**Приложение 1**  
**к Акту обследования ОСИ к паспорту**  
**доступности ОСИ**  
**№ 2**  
от " \_\_\_ " \_\_\_\_\_ **2022 г.**

**Муниципальное автономное дошкольное образовательное учреждение «Детский сад № 6»**

**г. Уссурийск, ул. Горького 73-Б**

Φοτο Νο 15

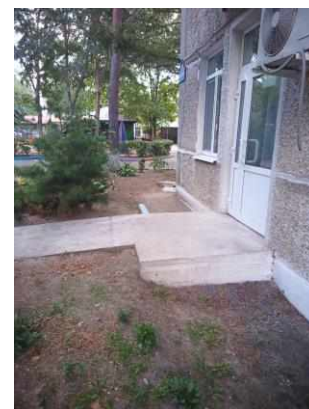
1.1	Вход (входы) на территорию	есть	4,5,6	Фото 1, 3, 4, 9, 13, 14, 15, 17	Ширина калитки центрального входа - 70 см, препятствие снизу на высоте более 5 см.	все	Расширить калитку, убрать препятствие на калитке центрального входа	Капитальный ремонт ограждения, ворот, калиток запланирован на 2023 год

**Φοτο Νο 37**

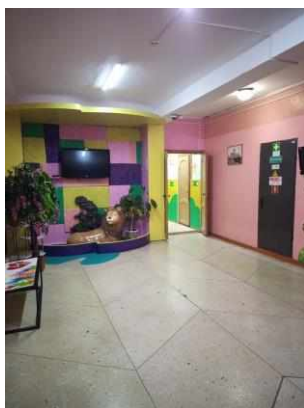
3.2	Лестница (внутри здания)	есть	№ 6, 10, 12, 17	Фото 37, 39, 42, 44, 45, 49, 52, 53	Не нанесена яркая контрастная маркировка в начале и конце лестницы. Поручни только с одной стороны на половине лестницы, ширина лестничного марша 1,15 м)	О,С	Нанести яркую контрастную полосу перед началом и окончание лестницы, установить поручни к стене	текущий ремонт

**Φοτο № 98**

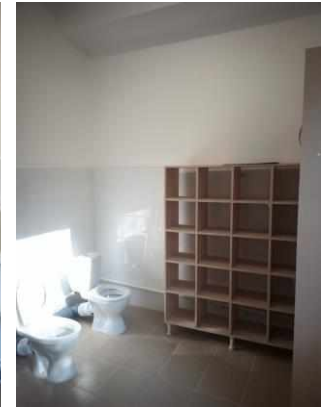
5.1	Туалетные комнаты	Есть	26, 28, 30, 36, 37, 38, 39, 40, 45, 46, 47, 48, 49, 50	№87, 88, 89, 90, 91, 95, 96, 97, 98, 99, 100, 101, 102, 107, 108a	Отсутствуют поручни, крючки, кнопка вызова, информационное световое табло. Ширина дверей 0,8м. В кабинках с унитазом ширина -0,75м глубина -1,0 м, что не соответствует требованиям для инвалида-колясочника, нет возможности подъезда для размещения кресла-коляски, нет места для разворота, крючка для костылей. Двери не обеспечены специальными знаками.	Все	Предусмотреть оборудование одной туалетной комнаты в соответствии с требованиями.	Текущий ремонт

**Φοτο № 103**

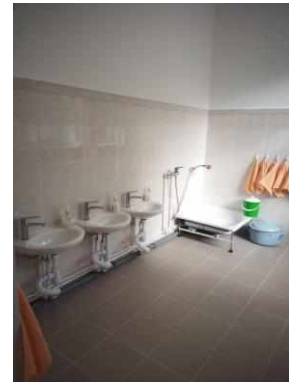
5.2	Душевая/ ванная комната	Нет						
5.3	Раздевалка	Есть	14, 19, 20a, 21a, 23a, 31, 41, 42, 43, 44, 51	92, 93, 94, 103, 104, 106	Имеются пороги выше 2,5см.	Все	Откорректировать порожки.	Текущий ремонт
	ОБЩИЕ требования к зоне				Доступная туалетная комната должна иметь размеры: шир.1,65м, глубина 1,80м, ширина двери 0,9м, крючки для одежды, костылей и др., откидные опорные поручни, штанги.
